COMUNE DI BARDOLINO
Provincia di Verona

VARIANTE PARZIALE AL
PIANO PARTICOLAREGGIATO DEI CENTRI STORICI - 2016
(Art. 20 L.R. 11/04)

RELAZIONE
comprendente le modifiche alle Tavole e alla Normativa
(aggiornata alla DGC di approvazione)

**VARIANTE PARZIALE AL PIANO PARTICOLAREGGIATO
DEI CENTRI STORICI - 2016**

Variante PPCS 2016 - Scheda n. 16
Allegato b) Stralcio Tav. 34 **modificata**

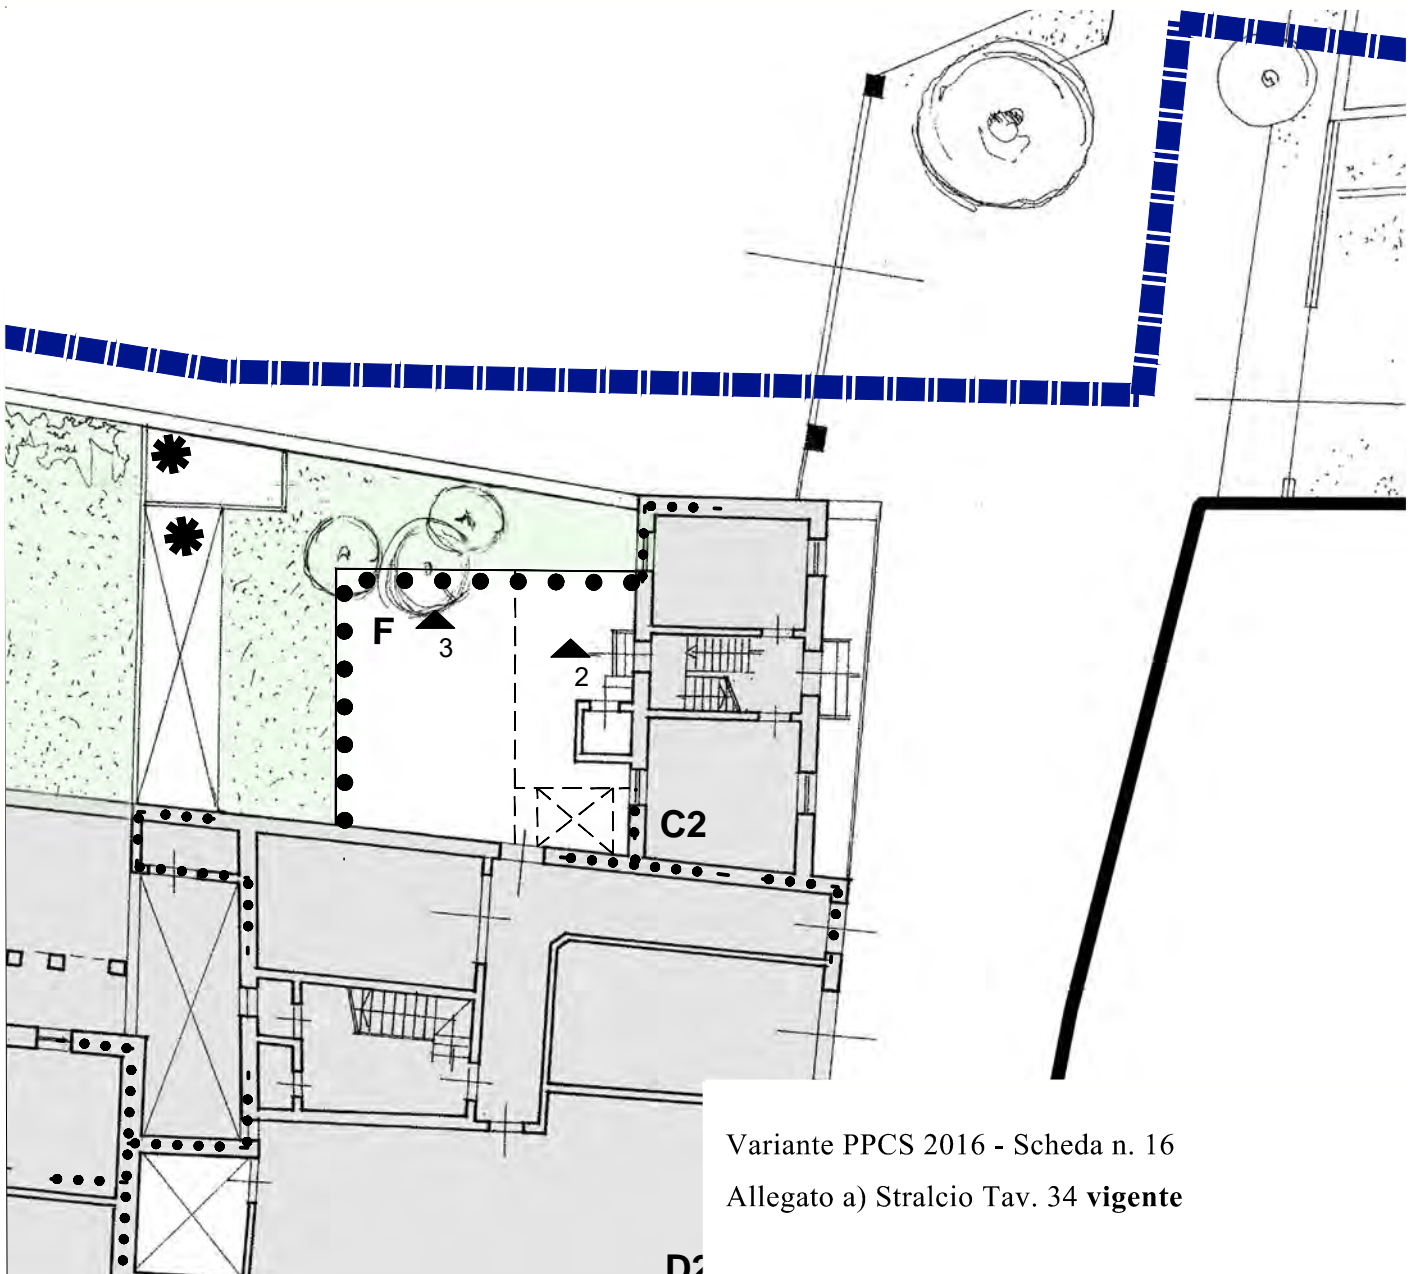
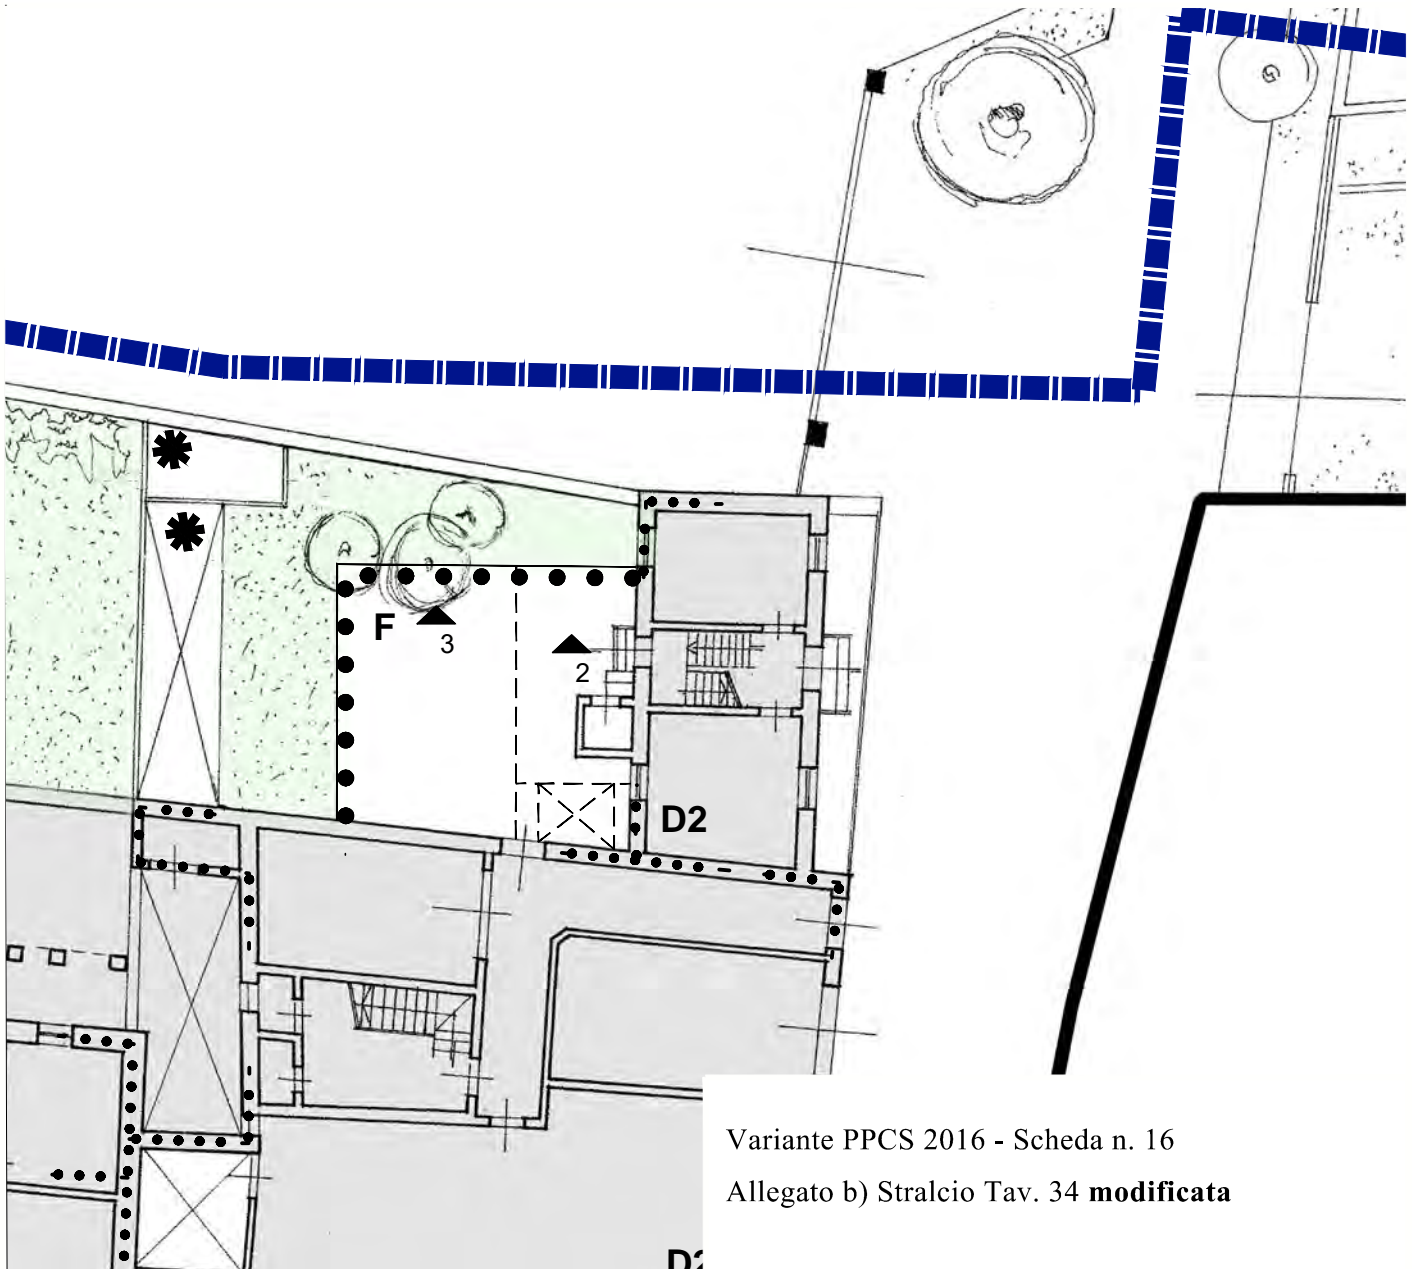
Per quanto sopra detto, nella planimetria della zona 7 di Bardolino la classificazione dell'unità edilizia in questione passa dalla sigla "C2" alla "D2".

Variante PPCS 2016 - Scheda n. 22
Allegato b) Stralcio Tav. 40 (prospetto) vigente

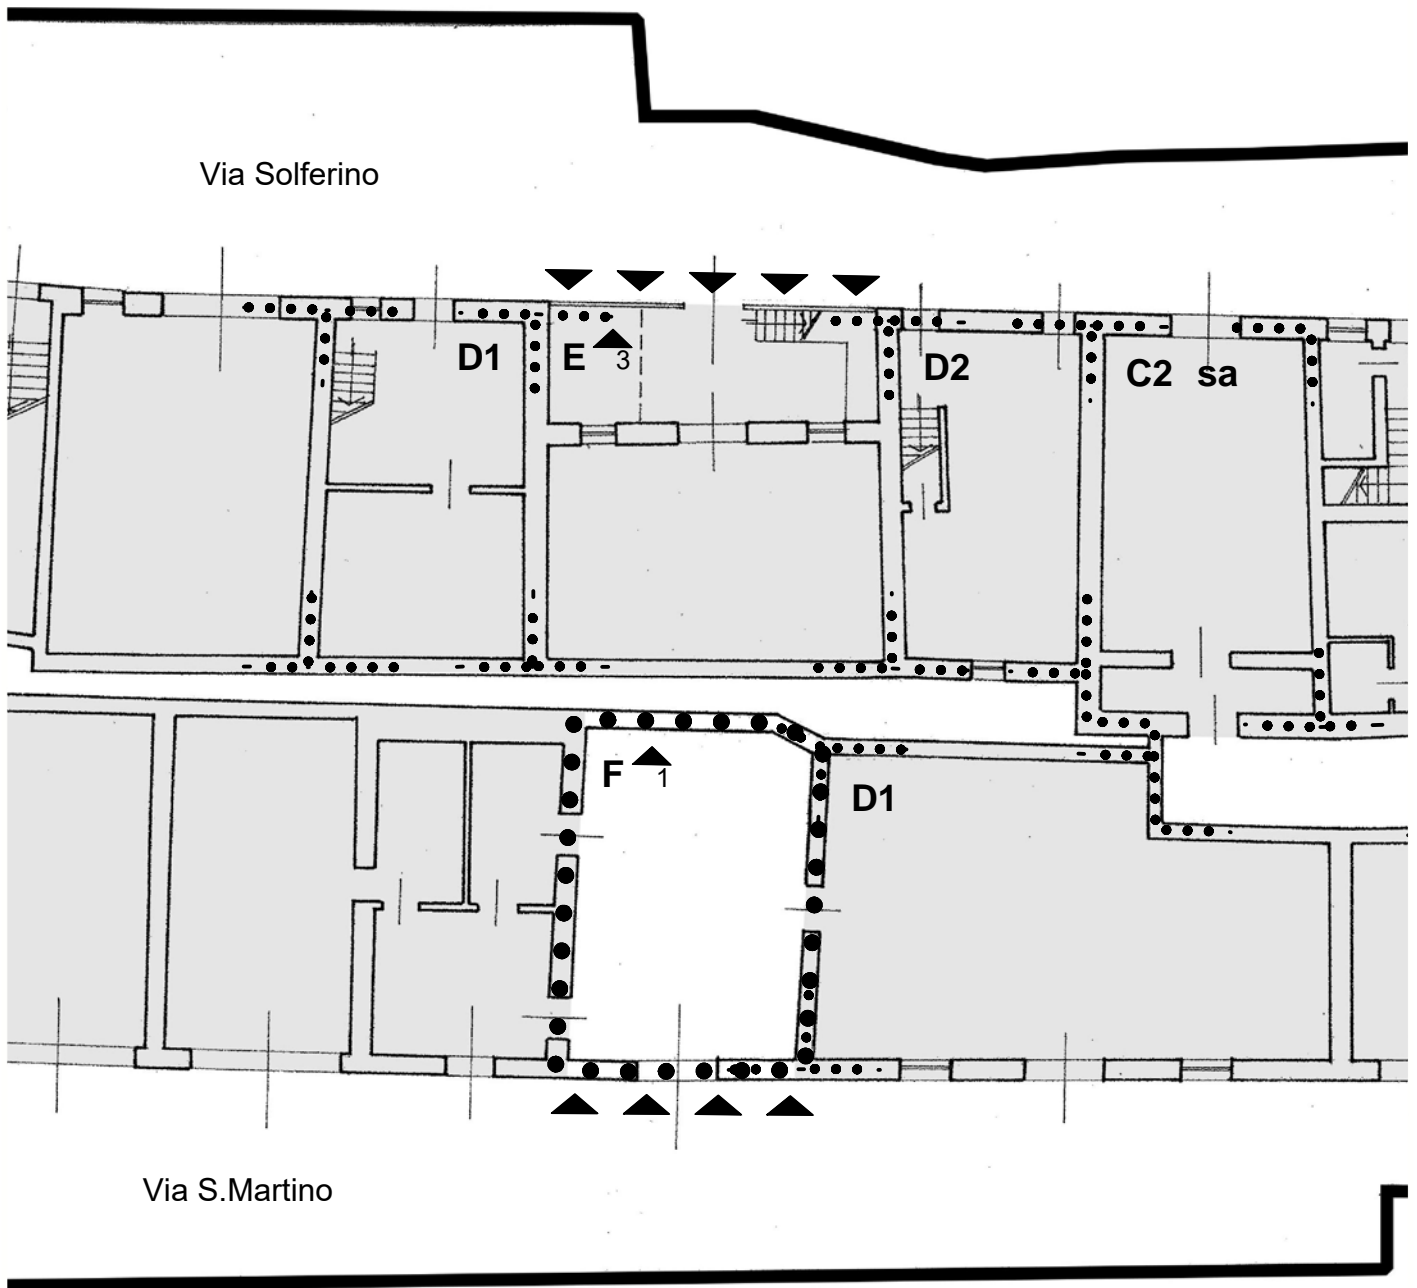
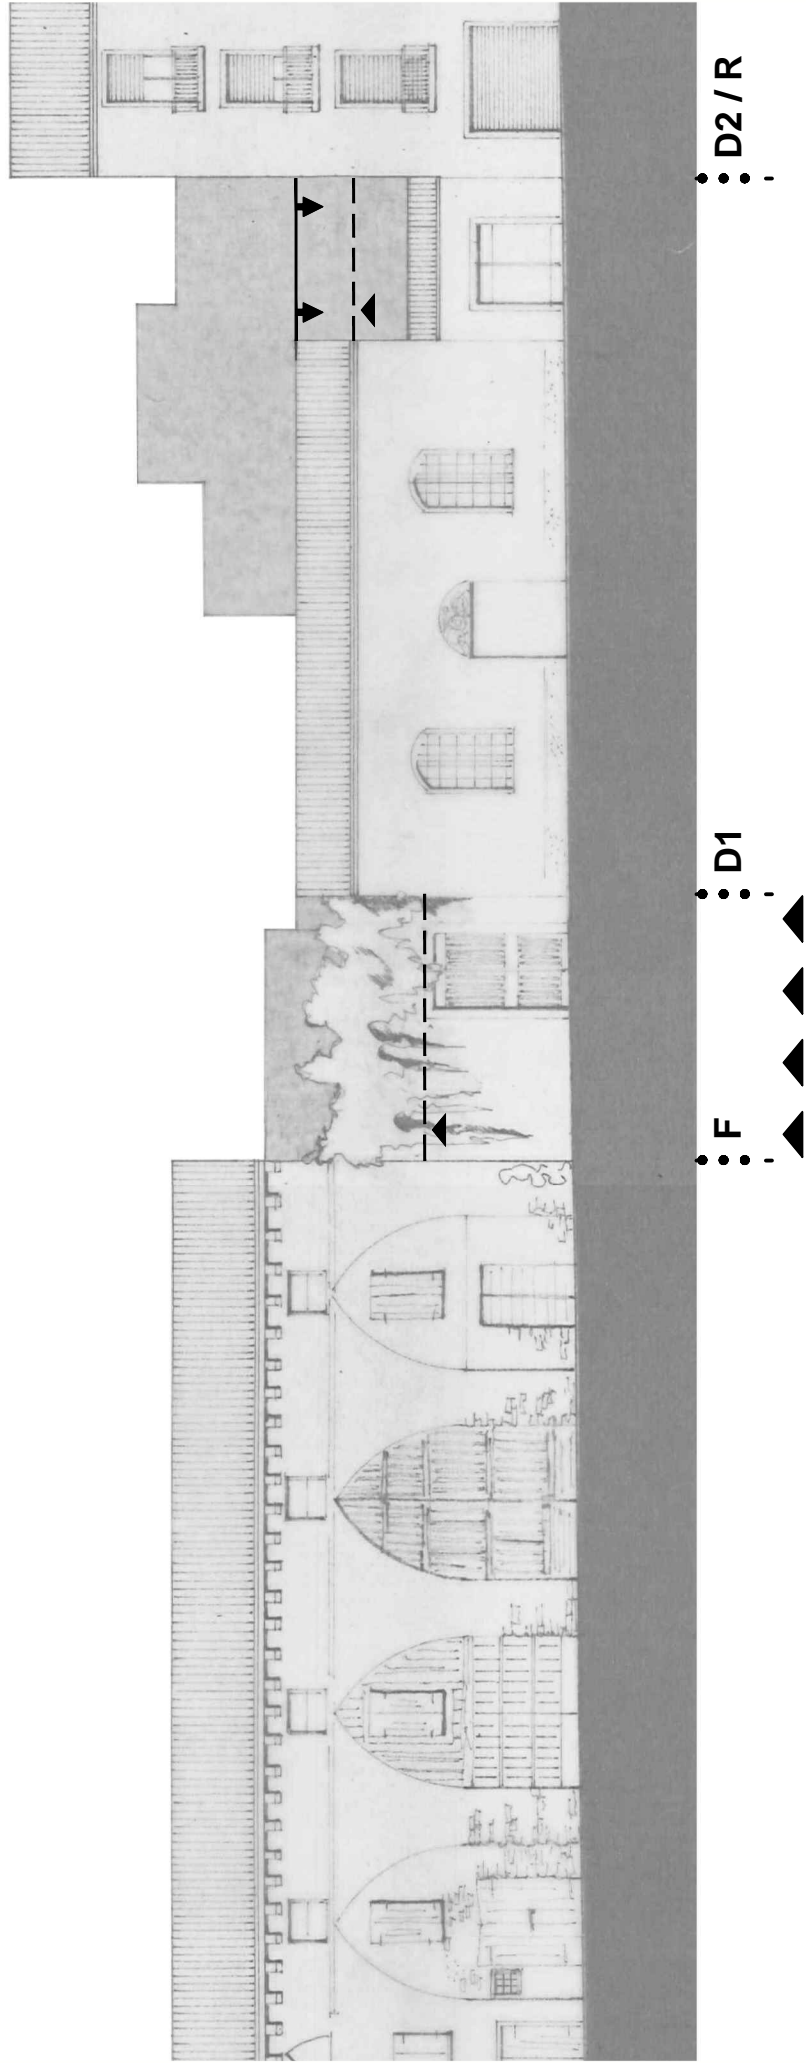
Da un lato gli antichi alti magazzini fatti ad arconi, dall'altro un basso laboratorio artigianale databile al primo Novecento, in muratura più povera e con modeste ma ordinate aperture dal tipico contorno in mattoni. Il distacco è utile ma non brusco: a mitigarlo è il muro di cinta del cortiletto sulla via, che ha l'altezza tipica delle "mure" di una volta, più o meno come un piano di casa, con inserito un semplice portone di legno. L'idea della copertura piana in vetro non è da scartare, dal momento che risolverebbe il problema funzionale mantenendo allo stesso tempo il distacco fra le diverse tipologie contigue. La soluzione va tuttavia approfondita con riguardo almeno a tre aspetti pratici: la sicurezza, la coibentazione termica e l'oscuramento. Per contenere il dimensionamento della struttura di sostegno e anche degli elementi in vetro si potranno usare parti in legno ed evitare l'agibilità del solaio, che dalla strada dovrà restare completamente invisibile. La trasmittanza termica andrà verificata in sede di scelta dei materiali, come pure l'ombreggiamento. Inoltre l'elemento edilizio aggiunto deve ammettere la recessione, cioè poter essere smontato senza interventi distruttivi per le costruzioni al perimetro, compreso il muro su strada.

Variante PPCS 2016 - Scheda n. 23
Allegato a) Stralcio Tav. 41 (pianta) **vigente**

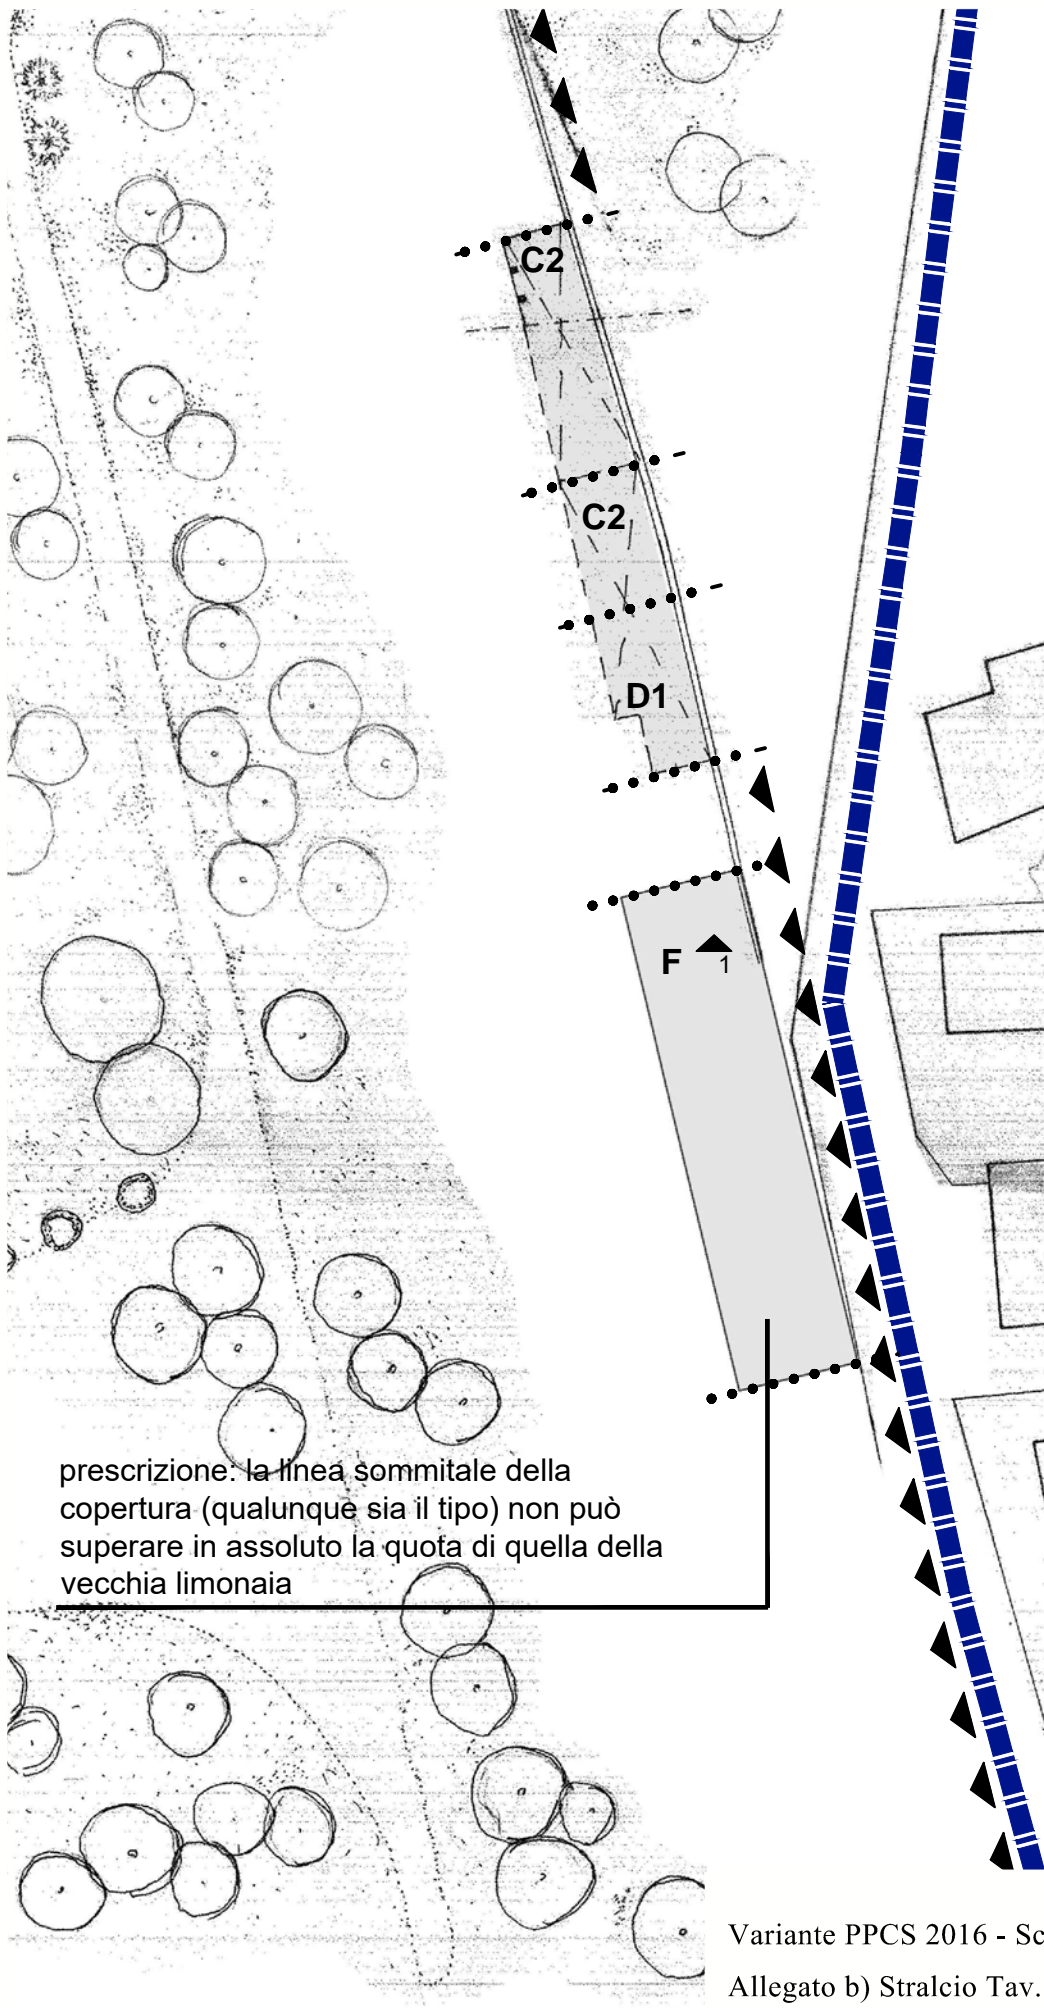
Nella planimetria della zona, Tav. 41, in area non coperta dal vincolo viene posizionata il possibile sedime del nuovo annesso di servizio, con la seguente prescrizione relativa alle quote di impostazione e di colmo della copertura: la linea sommitale della copertura (qualunque sia il tipo) non può superare in assoluto la quota di quella della vecchia limonaia.
